清水	島田				E000097-03
/ / '22/12/20	/ / '22/12/20	/ /	/ /	/ /

工事名					
図名	D2-600壁付金具				縮尺
	商品コード：11030431				1：10 (A3)
				2022/12/20	ORIRO

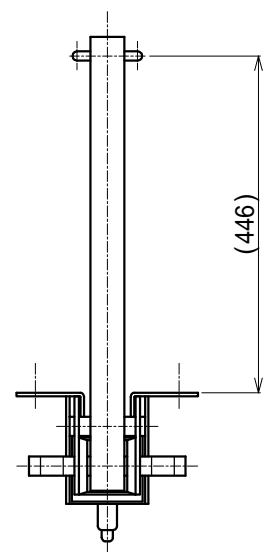
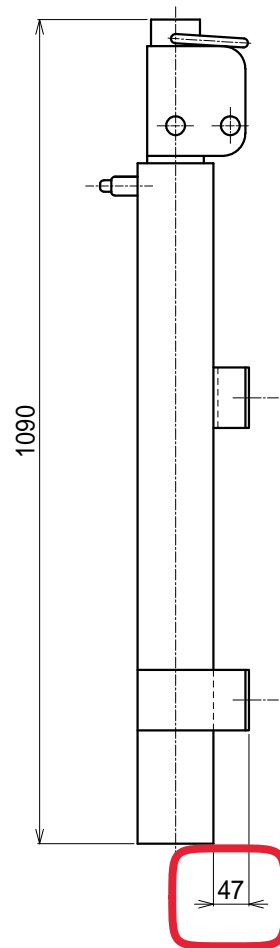
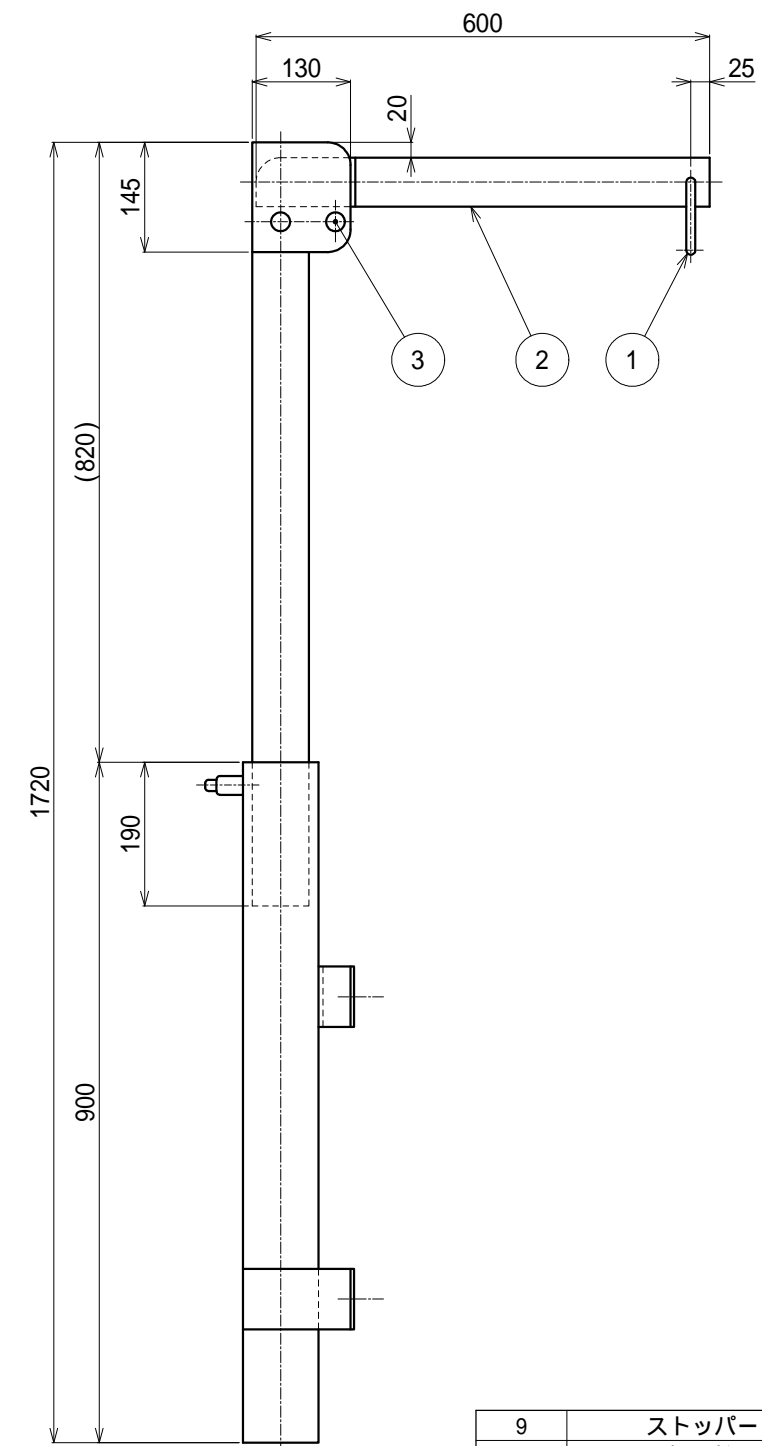
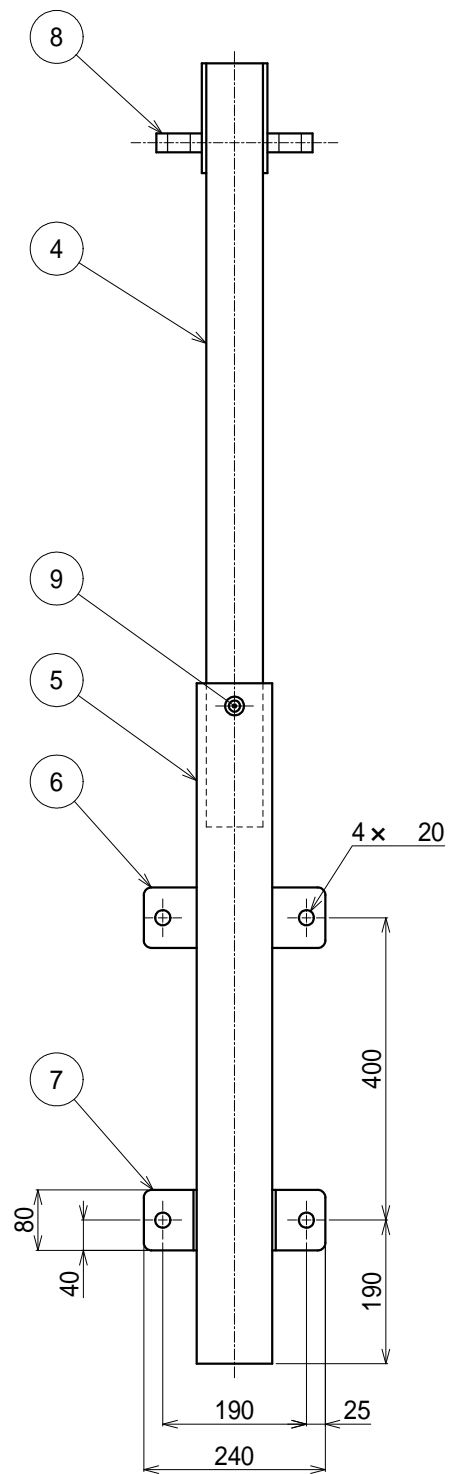
・ステ一金具寸法 50→47に修正（現物の寸法に合わせました）

※図面数値の変更のみで、現物に変更は有りません
